**AVIS RELATIF À LA PROTECTION
CONTRE LES EVENTUELS EFFETS NOCIFS ET NUISANCES
PROVOQUÉS PAR LES RAYONNEMENTS NON IONISANTS
GÉNÉRÉS PAR DES ANTENNES ÉMETTRICES STATIONNAIRES**

Commune : SAINT-HUBERT - Exploitant : TELENET GROUP

Référence exploitant : LX6135D

Rapport n° 1590 / 2025

Figure 1 : Vue en plan des lieux de séjour et des points de contrôle

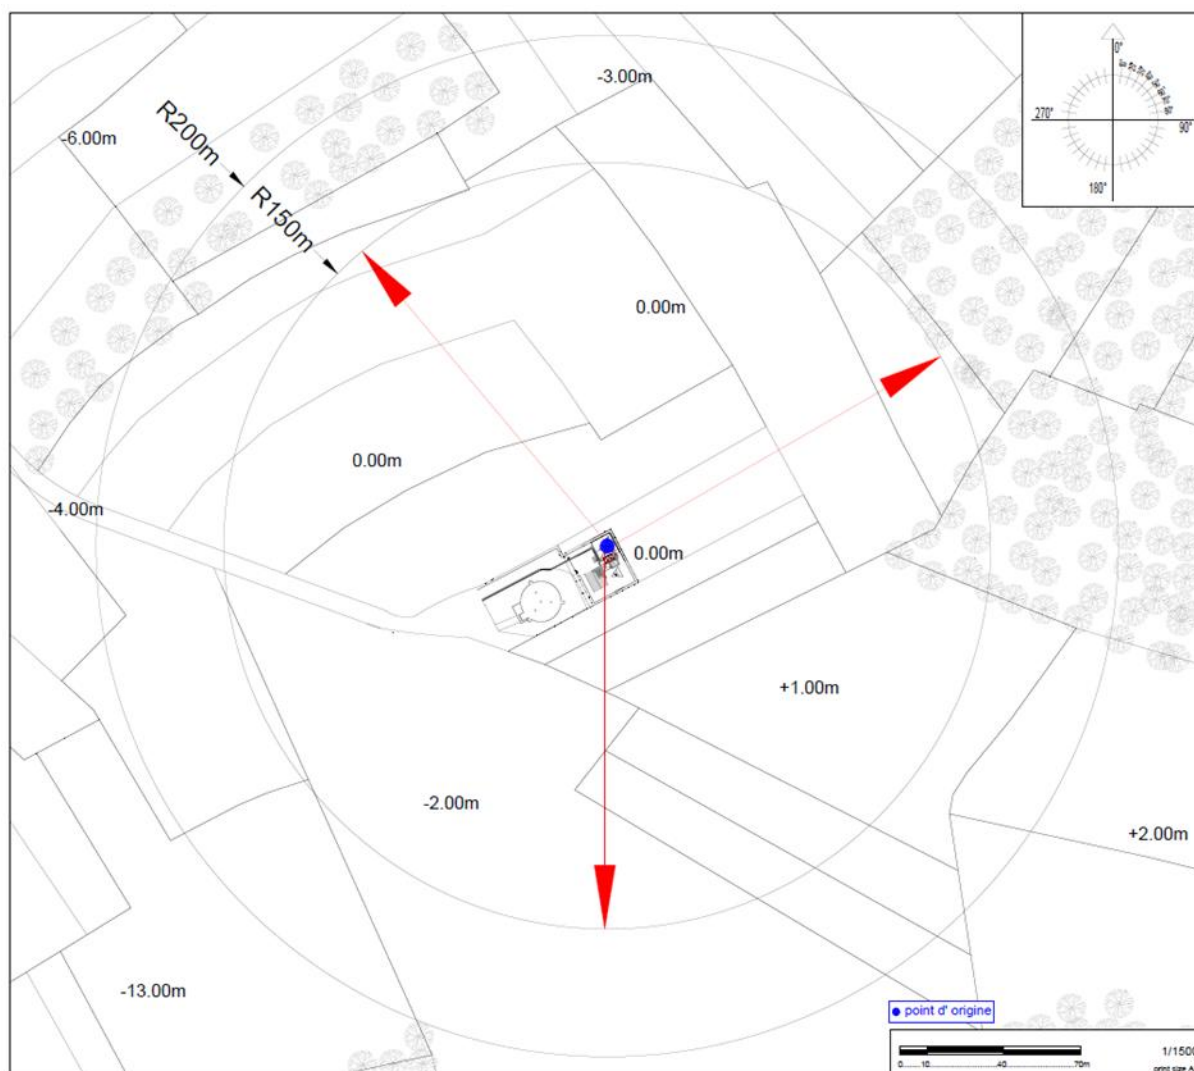
N° point de contrôle	LS	Atténuation (dB)	Indice d'exposition relatif à la limite par installation IE_i
Aucun lieu de séjour ne se trouve dans la zone où la limite d'immission pourrait être atteinte

En ce qui concerne les antennes de l'installation mentionnées dans le tableau 1, la distance maximale à laquelle la limite pourrait être atteinte, à l'extérieur, est égale à 117,4 m. S'il n'y a pas de LS à une distance inférieure, les antennes respectent forcément la limite d'immission.

Dans le cas des LS situés à l'intérieur des bâtiments, une atténuation d'obstacle est prise en compte et il en résulte que la distance maximale à laquelle la limite pourrait être atteinte se réduit à 83,5 m.

Figure 2 : Vue en plan des installations d'antennes dans un rayon de 300 mètres autour de l'installation faisant l'objet de la demande d'avis

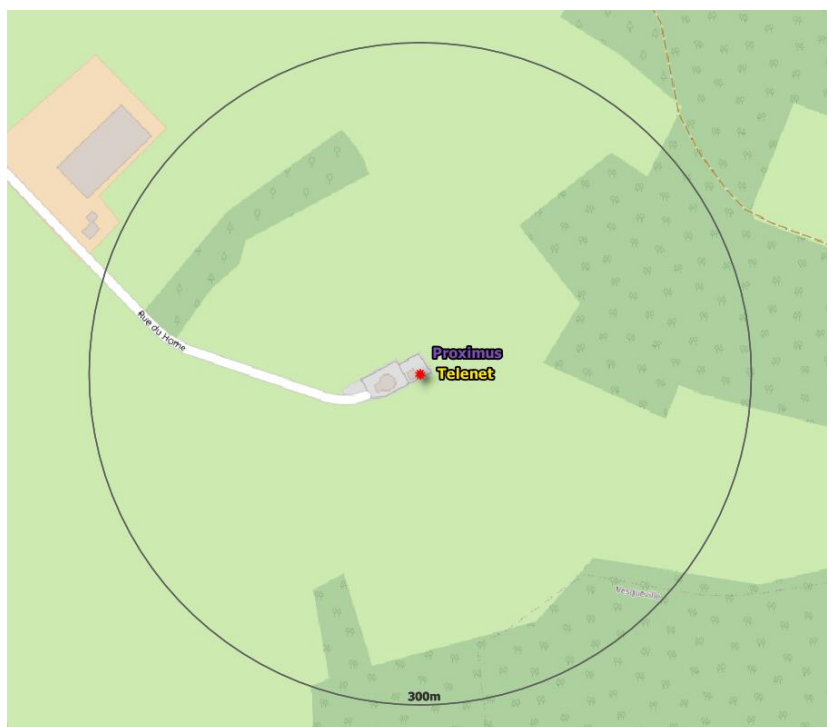
- il y a au plus 4 installations d'antennes émettrices stationnaires présentes dans la zone d'évaluation de 300 mètres de rayon représentée dans la figure 2, y inclus l'installation référencée dans le paragraphe 2 : la limite cumulative définie à l'article 4, §2 du décret est nécessairement respectée dans les lieux de séjour à l'intérieur de la zone d'évaluation de 300 mètres de rayon ;
- il y a exactement 5 installations d'antennes émettrices stationnaires présentes dans la zone d'évaluation de 300 mètres de rayon représentée dans la figure 2, y inclus l'installation référencée dans le paragraphe 2 et il existe, pour 3 ou 4 de ces installations, un avis attestant le respect de la limite abrogée de 3 V/m : la limite cumulative définie à l'article 4, §2 du décret est nécessairement respectée dans les lieux de séjour à l'intérieur de la zone d'évaluation de 300 mètres de rayon ;

- c) dans tous les autres cas, il a été vérifié que la limite cumulative définie à l'article 4, §2 du décret n'est pas dépassée dans les lieux de séjour sur base du nombre d'installations localisées dans la zone d'évaluation de 300 mètres de rayon représentée dans la figure 2, de leur localisation ainsi que des données inscrites dans la figure 1 et au paragraphe 4 du présent avis et dans les avis attestant le respect de la limite par installation ou de la limite abrogée de 3 V/m relatifs aux autres installations reprises dans la figure 2.

Compte tenu des considérations ci-dessus, il apparaît que l'intensité du rayonnement électromagnétique généré, dans les lieux de séjour situés dans un rayon de 300 mètres autour de l'installation référencée dans le paragraphe 2, par l'ensemble des antennes émettrices stationnaires de l'ensemble des exploitants du même site d'antennes émettrices stationnaires respecte la limite fixée à l'article 4, § 2 du décret.
